**Avis délibéré de la Mission régionale d'autorité environnementale  
de la région Nouvelle-Aquitaine  
sur le projet de mise en compatibilité par déclaration de projet  
du plan local d'urbanisme intercommunal (PLUi)  
de Mont de Marsan (40)**

n°MRAe 2022ANA18

**Objet :** Avis sur la déclaration de projet n° 01 valant mise en compatibilité du plan local d'urbanisme intercommunal (PLUi) de Mont de Marsan Agglo pour un projet de centrale photovoltaïque au sol (CPS) sur la commune de Geloux

<b>ETUDE</b>	<p>Déclaration de projet visant la mise en compatibilité de l'urbanisme</p> <p>Projet de centrale photovoltaïque au sol de Geloux (site du Grand communal)</p> <p>Mémoire en réponse à l'avis de la MRAe en date du 23/02/2022</p>
<b>MAITRE D'OUVRAGE</b>	<p>Mont de Marsan Agglomération</p> <p><u>Adresse du Demandeur :</u> 575 Avenue du Maréchal Foch, 40000 Mont-de-Marsan</p>
<b>Porteur du projet photovoltaïque</b>	<p><b>NEOEN</b> Immeuble Le Ravezies 20-28 Allée de Boutaut 33300 Bordeaux Cedex T. +33 7 64 50 37 58</p> <p>Contact : Benoit CALMES, Chef de Projets <a href="mailto:benoit.calmes@neoen.com">benoit.calmes@neoen.com</a></p>
<b>DATE DE REMISE</b>	<p>Mai 2022</p>

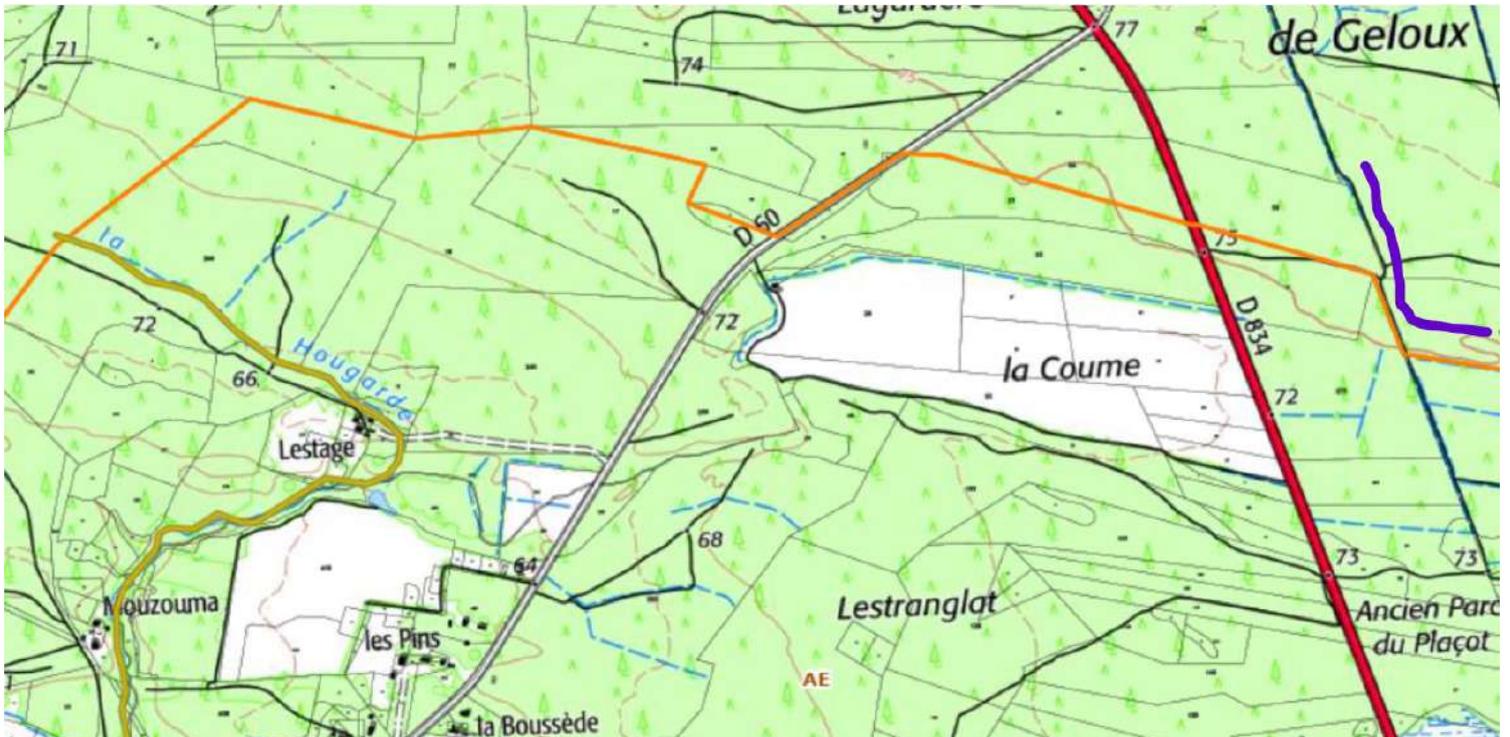
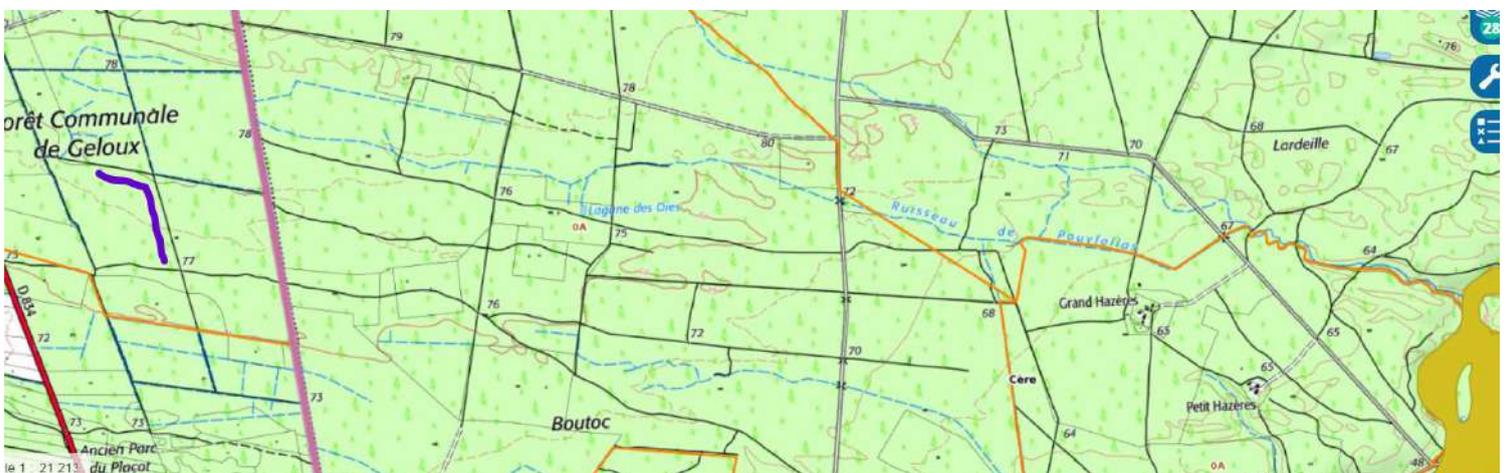
Le rapport constate une absence de liens hydrologiques entre les fossés bordant le site de projet au nord et à l'ouest et ce site Natura 2000. Ces fossés, qui constituent un habitat pour les amphibiens, sont en outre situés hors de la future zone AUenr. **La MRAe demande à ce que l'absence de lien hydrographique avec ce site Natura 2000 soit démontrée et que les fonctionnalités de la zone humide soient étudiées.**

Pour démontrer l'absence de lien hydrographique, il est à présent important de le démontrer au cas par cas, à la fois pour la partie Est et la partie Ouest :

- A l'Est : on remarque l'absence de lien continu entre les fossés à proximité du projet (matérialisé par la limite violette) et le site Natura 2000 (matérialisé en jaune sur la carte ci-dessous) → il n'y a donc pas de lien direct entre les fossés bordant le site et la Natura 2000

- A l'Ouest : on remarque un ruisseau temporaire (ruisseau de Pouyfallas) qui traverse d'Est en Ouest entre la Natura 2000 (matérialisé en jaune sur la carte ci-dessous) et la limite du projet (matérialisé en violet). Néanmoins, comme on peut le remarquer, la piste forestière (voir photo ci-dessous et matérialisé en rose sur la carte IGN ci-dessous) joue le rôle de barrière naturelle entre les fossés situés autour du projet et ceux qui sont liés à la Natura 2000. Par conséquent, il n'y a pas de lien entre les fossés autour du projet et la Natura 2000

Figure : Localisation des zones humides compensées

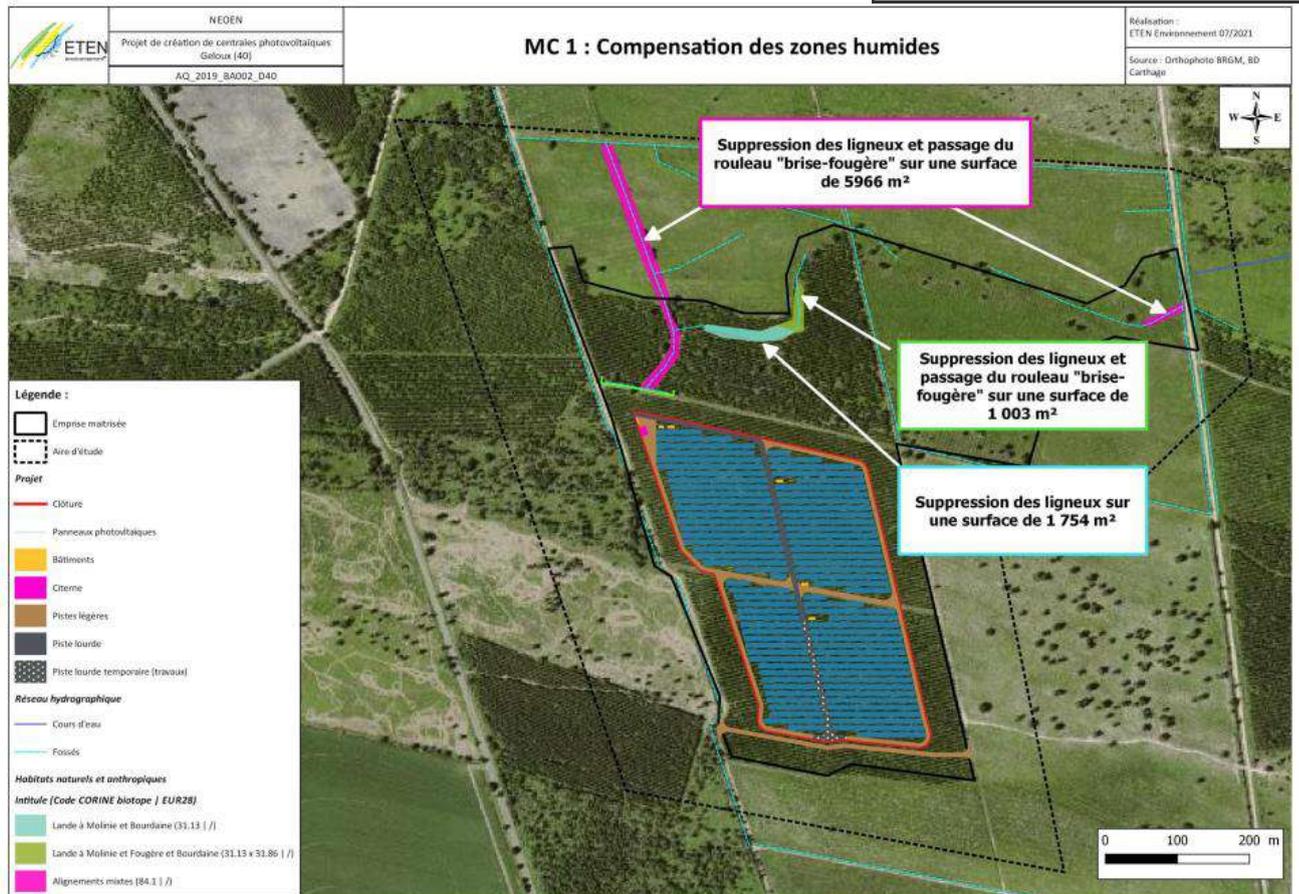
S'agissant de la mesure de compensation proposée, elle consiste à remettre en état des landes à Molinie en cours de fermeture identifiées au nord de l'aire d'étude élargie. La remise en état consistera à supprimer les ligneux à l'origine de la fermeture de la lande (Bourdaine, Brande et petits Pins Maritimes) et à éradiquer la Fougère agile qui colonise le site. **La MRAe avait signalé dans son avis du 16 septembre 2020 le caractère insuffisant de cette compensation.**

Cette compensation s'effectuera à proximité immédiate des surfaces impactées dans la mesure où la compensation proposée se situe au Nord de la zone clôturée prévue par le projet :

Figure : Bilan écologique vis-à-vis des zones humides

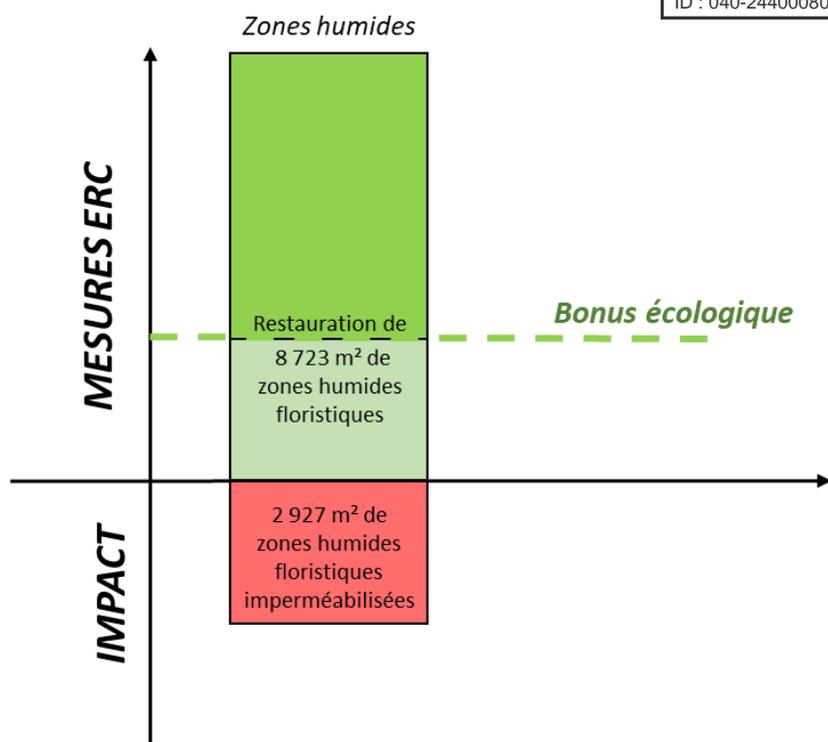
**La MRAe maintient son avis du 16 septembre 2020, à savoir que l'évaluation des impacts sur les zones humides reste clairement sous-évaluée, et que le projet est en nette contradiction avec les orientations du SDAGE Adour Garonne en matière de protection des zones humides. Pour mémoire, au sens de l'article L. 131-6 du code de l'urbanisme, en l'absence de SCoT, le PLUi doit être compatible avec les orientations et les objectifs du SDAGE : « Tout porteur de projet doit, en priorité, rechercher à éviter la destruction, même partielle, ou l'altération des fonctionnalités et de la biodiversité des zones humides, en recherchant des solutions alternatives à un coût raisonnable » .**

L'impact brut du projet sur les zones humides (destruction de zones humides au droit des pistes et des bâtiments) est jugé négatif, permanent modéré ; il est jugé faible après mesures ERC.

En revanche, les zones humides du secteur étant alimentées par la nappe et les précipitations, l'effet de remontée de nappe qui peut se produire après la suppression des Pins maritimes (les Pins consommant de l'eau) n'est pas à éluder. Bien que cet effet soit faible, il existe et est bien connu dans le massif des Landes de Gascogne ; par conséquent il peut favoriser les zones humides du site, en particulier les landes à Molinie dont la reprise est en général relativement rapide, notamment dans les parties les plus basses (et donc plus proches de la nappe). Cet effet a été jugé positif faible.
